**PARECER ÚNICO Nº 0477790/2017 (SIAM)**

<b>INDEXADO AO PROCESSO:</b> Licenciamento Ambiental	<b>PA COPAM:</b> 22825/2013/002/2016	<b>SITUAÇÃO:</b> Sugestão pelo Deferimento
<b>FASE DO LICENCIAMENTO:</b>	Licença Instalação e Operação concomitantes – LI+LO	<b>VALIDADE DA LICENÇA:</b> 10 anos

<b>EMPREENDERDOR:</b> Prefeitura Municipal de Machado	<b>CNPJ:</b> 18.242.784/0001-20
<b>EMPREENDIMENTO:</b> Canalização córrego Páscoa	<b>CNPJ:</b>
<b>MUNICÍPIO:</b> Machado	<b>ZONA:</b> Urbana
<b>COORDENADAS GEOGRÁFICA (DATUM):</b>	<b>LAT/Y</b> 21°40'42,48" <b>LONG/X</b> 45°55'42.21"
<b>LOCALIZADO EM UNIDADE DE CONSERVAÇÃO:</b>	
<input type="checkbox"/> INTEGRAL <input type="checkbox"/> ZONA DE AMORTECIMENTO	<input checked="" type="checkbox"/> USO SUSTENTÁVEL <input type="checkbox"/> NÃO
<b>NOME:</b> APA DO RIO MACHADO	
<b>BACIA FEDERAL:</b> Rio Grande	<b>BACIA ESTADUAL:</b> Rio Machado
<b>UPGRH:</b> --- - GD3 ---	<b>SUB-BACIA:</b> Córrego Páscoa
<b>CÓDIGO:</b> E-03-01-8	<b>ATIVIDADE OBJETO DO LICENCIAMENTO (DN COPAM 74/04):</b> Canais para Drenagem
<b>CLASSE</b> 5	
<b>CONSULTORIA/RESPONSÁVEL TÉCNICO:</b> Engº Civil Vera Lucia Abreu Vilela	<b>REGISTRO:</b> 31264
<b>RELATÓRIO DE VISTORIA:</b>

### Trecho 4

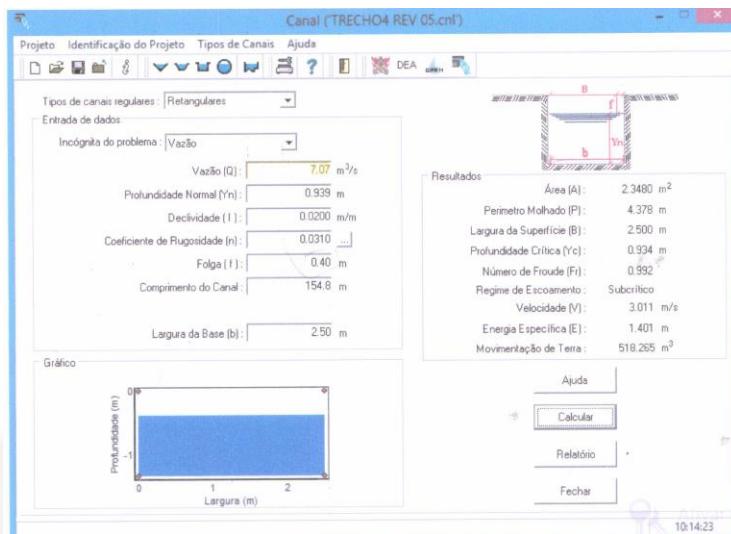
A profundidade normal é de 0.939 m e a profundidade crítica de 0.934m. Observa-se que o dimensionamento hidráulico do canal nesse trecho atende a vazão máxima prevista.

Nesse trecho, existe uma galeria tubular com tubulação de 1 m de diâmetro e extensão de 40 metros. No estudo apresentado foi feita a avaliação hidráulica da galeria existente sendo verificado no estudo que a mesma não comporta a vazão máxima prevista para o trecho em questão, sendo necessária a sua remoção e adoção em seu lugar do canal dimensionado.

### Trecho 3

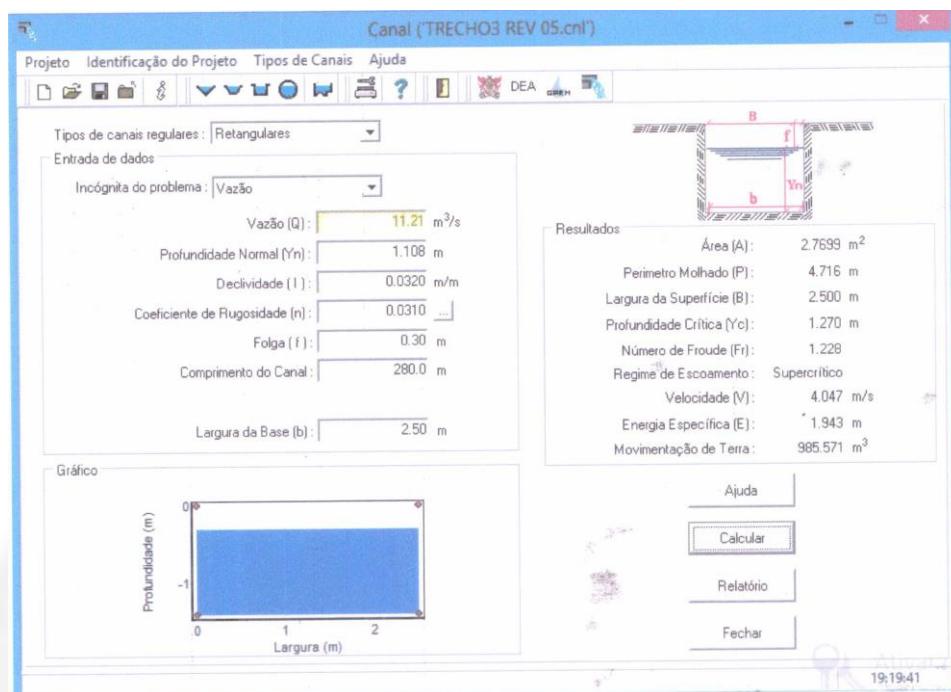
Nesse trecho existe uma galeria em formato retangular, em aduelas executada em concreto para travessia da rua com dimensões de 2,5 x 2,0 m. Foi apresentado estudo hidráulico da galeria existente.

De acordo com o levantamento topográfico, a declividade do trecho é de 0,5 %, sendo a declividade crítica calculada de 0.48%.

A vazão admissível foi calculada de acordo como regime de escoamento, o qual foi considerado como supercrítico, pela fórmula:

$$Q_{adm} = Q_c = 1,705 BH^{3/2}$$
$$Q_{adm} = Q_c = 1,705 \times 2,5 \times (2)^{1,5} = 12 \text{ m}^3/\text{s}$$

A vazão do trecho 3 é de 11,21 m<sup>3</sup>/s, portanto a estrutura existente atende a vazão máxima.

## Trecho 1

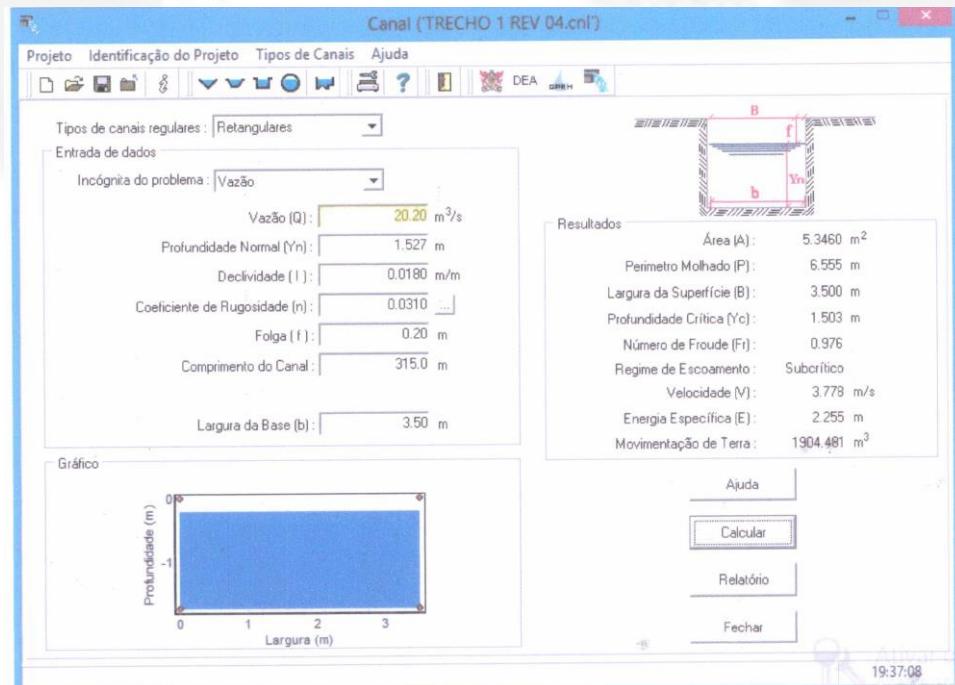
Com as dimensões de 3,5 x 1,5 m para essa seção observa-se que haverá o transbordamento para os taludes do canal de apenas 0,027 m, ou seja, 2,7 cm. No entanto, este transbordamento poderá ser desconsiderado devido à existência dos taludes naturais existentes ao longo do curso d'água, variando nesse trecho de 1,90m a 2,10m de altura, os quais tiveram seu dimensionamento hidráulico considerado no estudo apresentado.

De acordo com o apresentado nos estudos de outorga, nesse trecho existe uma galeria em tubo de aço galvanizado e diâmetro de 2m e atende uma vazão de até 10,81 m<sup>3</sup>/s. De acordo com o dimensionamento hidráulico da galeria, que vem funcionando como canal e ainda uma galeria retangular de 1,8 m x 1,50 m a qual suporta uma vazão máxima de 10,28 m<sup>3</sup>/s. Dessa forma, a vazão máxima a ser suportada pelas duas estruturas existentes no final do trecho 01 é de 21,09 m<sup>3</sup>/s, superior a vazão máxima calculada para o trecho, a qual é inferior a vazão suportada.

Para atendimento da vazão de projeto considerando o tempo de retorno de 50 anos, deverá ser aumentado o diâmetro do bueiro ou ser assentada mais uma linha de drenagem paralela de forma a atender a vazão máxima.
